## 第 18 回鶴川駅南側街づくり検討会 会議要旨

日 時：2014 年 7 月 5 日（土）午前 10 時～正午

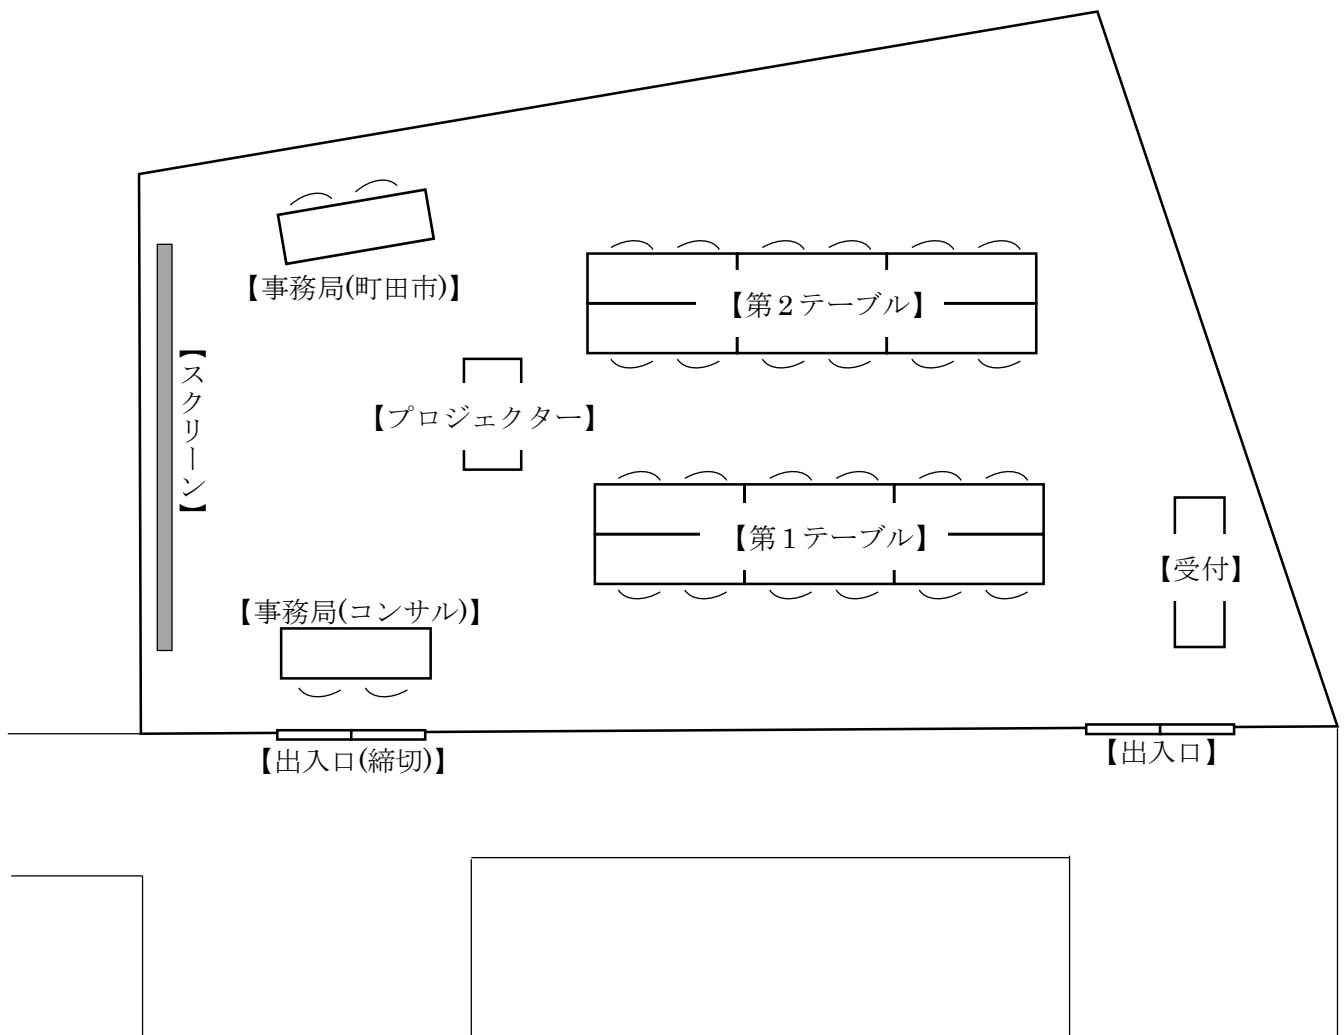
- ▶ 河川敷の通りは何メートルを予定しているのか。  
→道路幅員+河川管理通路の幅員については、6 m (道路) +  $\alpha$  (河川管理通路)を想定しているが、河川管理通路の幅員については今後検討が必要である。
- ▶ 河川沿いから1号踏切までの道路は6 mとしているが、学生が多く歩くので歩道があったほうがよいのではないか。  
→駅南北を結ぶ自由通路ができれば流れが変わる。今の段階では、まだどこに歩道をつけるかなどは今後検討が必要である。

- ▶ 2つのプランを比べると、プラン1のほうがすっきりとしていると思うが、プラン2のほうが現在の道路を活かしており現実的な気がする。
- ▶ 道路整備を考える時に学生の歩行空間（歩道）を確保して欲しい。
- ▶ 下水道整備を考えて早めに6mに拡幅したほうが良い。
- ▶ 道路拡幅はなるべく早めに実施して欲しい。
- ▶ 道路ネットワークに関しては、鶴見川を渡り川崎市側へ向かうルートも含めて考えたほうが良い。
- ▶ 1号踏切からの道路は自転車が多く危険なので、拡幅するには歩道が必要である。
- ▶ 1号踏切から川崎市に抜ける川井田人道橋を車も通れるようにするのはどうだろう。現在も橋の手前で送り迎えをする車が多くある。
- ▶ 川井田人道橋を車も通れるようにして欲しい。その際、1号踏み切り側の道路が混雑しない様に2号踏切側も通り抜けできるようにするなどの配慮も必要。
- ▶ プラン1で鶴見川沿いを駅前広場まで車道とするならば、6m以上に拡幅するのは難しいのではないかと。歩行者の安全性や利便性を考えると一方通行とすることも考えられる。（その場合には、対岸の川崎市側の鶴見川沿いの道路も含めたルートの検討が必要）
- ▶ プラン2では、鶴見川沿いの道路で部分的に歩行者と交わる区間があるが、その部分は歩道が必要だと思う。
- ▶ 年金暮らしなので、住宅が道路などにあたって、建て替えは難しい。また、マンション暮らしもしたくない。河川改修工事では補償が十分でなく苦勞させられた。

- ▶ 子どもや孫の世代のために今、しっかりと将来像を考えることが重要であり、そのためには、今、しっかりと検討を深めるべきと考えている。
- ▶ プラン2は交差点が増えてしまうので、プラン1のほうが道路は利用しやすい。
- ▶ 自転車の通行も多いので、通行者が多いルートには歩道が必要である。
- ▶ 踏切を渡る自動車が増えるのではないかと。
- ▶ 跨線橋側道からのアクセスルートを確保するためにマンションの建替えが必要となるなら実現は難しいかもしれない。
- ▶ 2号踏切から大正橋までまっすぐに道路を通す方がカーブ区間も無くなり、街区としても矩形となりすっきりする。

- ▶ プラン2では川沿いの戸建住宅は歩行者や車の通行が増え環境が悪くなるのではないかな。
- ▶ 鶴見川沿いの道路を拡幅すると建物にあたるが、プラン1の鶴見川沿いの道路のほうの影響は少ないのではないかな。
- ▶ 東側は道路をしっかりと整備することが必要。
- ▶ 骨格となる道路は6mとして、これに4mの道路を接続することにより利便性の高い道路網が形成できるのではないかな。
- ▶ 西側の道路を拡幅して下水道を整備し、消防活動ができる道路幅を確保する。
- ▶ 西側は整形な道路を入れる時の位置と幅員について知りたい。
- ▶ 骨格は、1号踏切の南北と鶴見川沿いの東西道路である。
- ▶ 現在の1号踏切の道路で東側と西側を区分するのが良いのではないかな。
